Mission régionale d'autorité environnementale
OCCITANIE

Projet de création du parc éolien « La Crouzette » à Cuxac d'Aude (Aude)

N°MRAe : 2023APO35
N°saisine : 2022-11295

Avis émis le : 23 février 2023

Figure 2: synthèse des enjeux sur les oiseaux

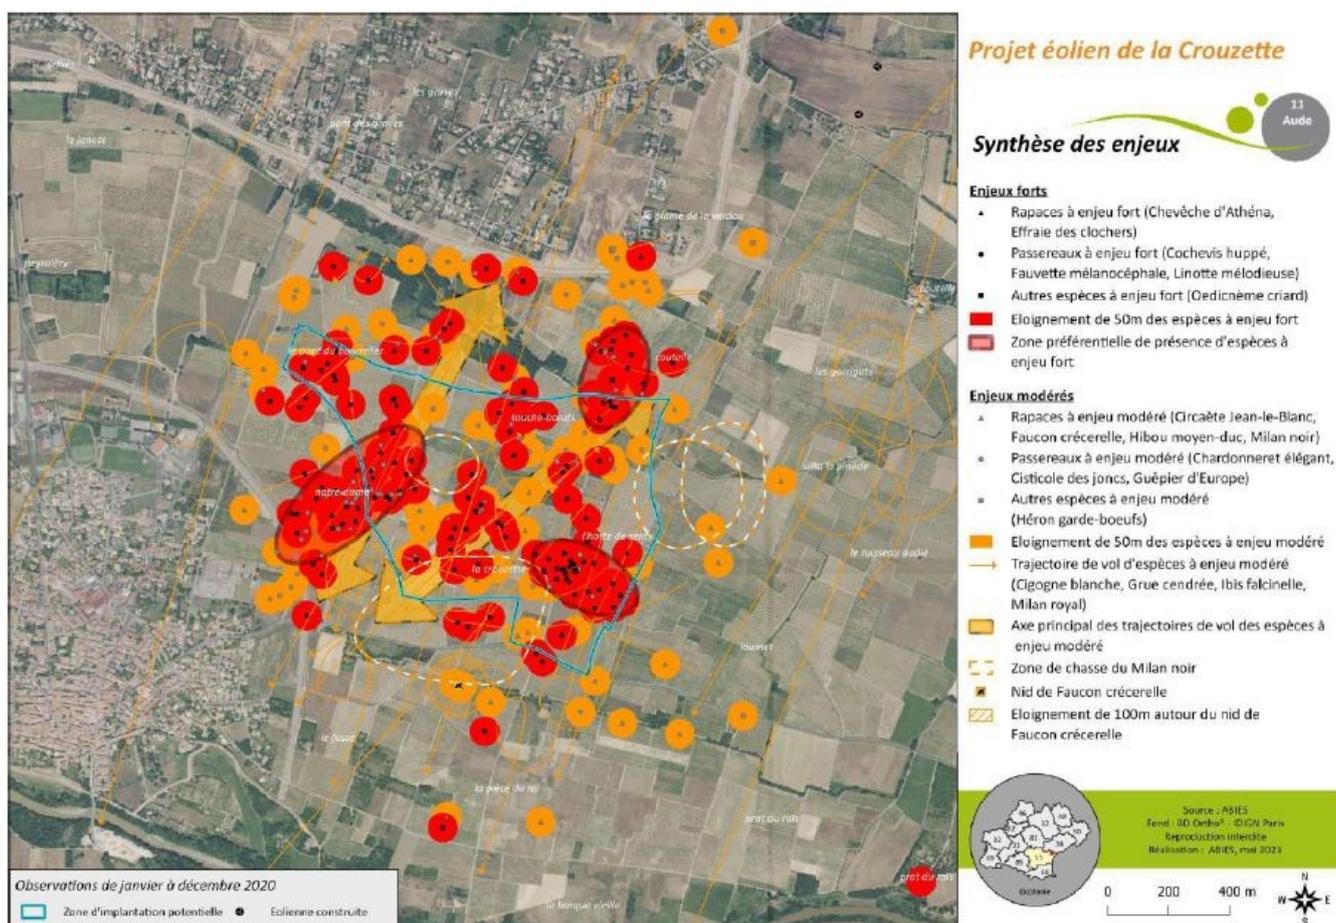
Les éoliennes E2 et E3 sont positionnées à moins de 100 m d'une zone de chasse privilégiée du Milan noir et l'éolienne E1 est située au cœur de l'une d'elle.

La solution d'implantation retenue crée une ligne perpendiculaire à l'axe migratoire ; l'écart entre les éoliennes étant très faible (moins de 200 m), cette ligne va constituer un obstacle à éviter qui vient se cumuler avec la ligne électrique très haute tension présente à environ 500 m à l'est du site, ainsi qu'avec le parc éolien de cinq machines situé plus au nord et le parc autorisé de trois machines au sud .

Concernant les oiseaux, la MRAe estime que la séquence ERC n'est pas correctement mise en œuvre. Les risques de mortalité et les effets cumulés avec les autres parcs existants ou autorisés, apparaissent sous-évalués. En particulier le projet n'évite pas les axes de migration identifiés ni les zones de chasse du Milan noir.
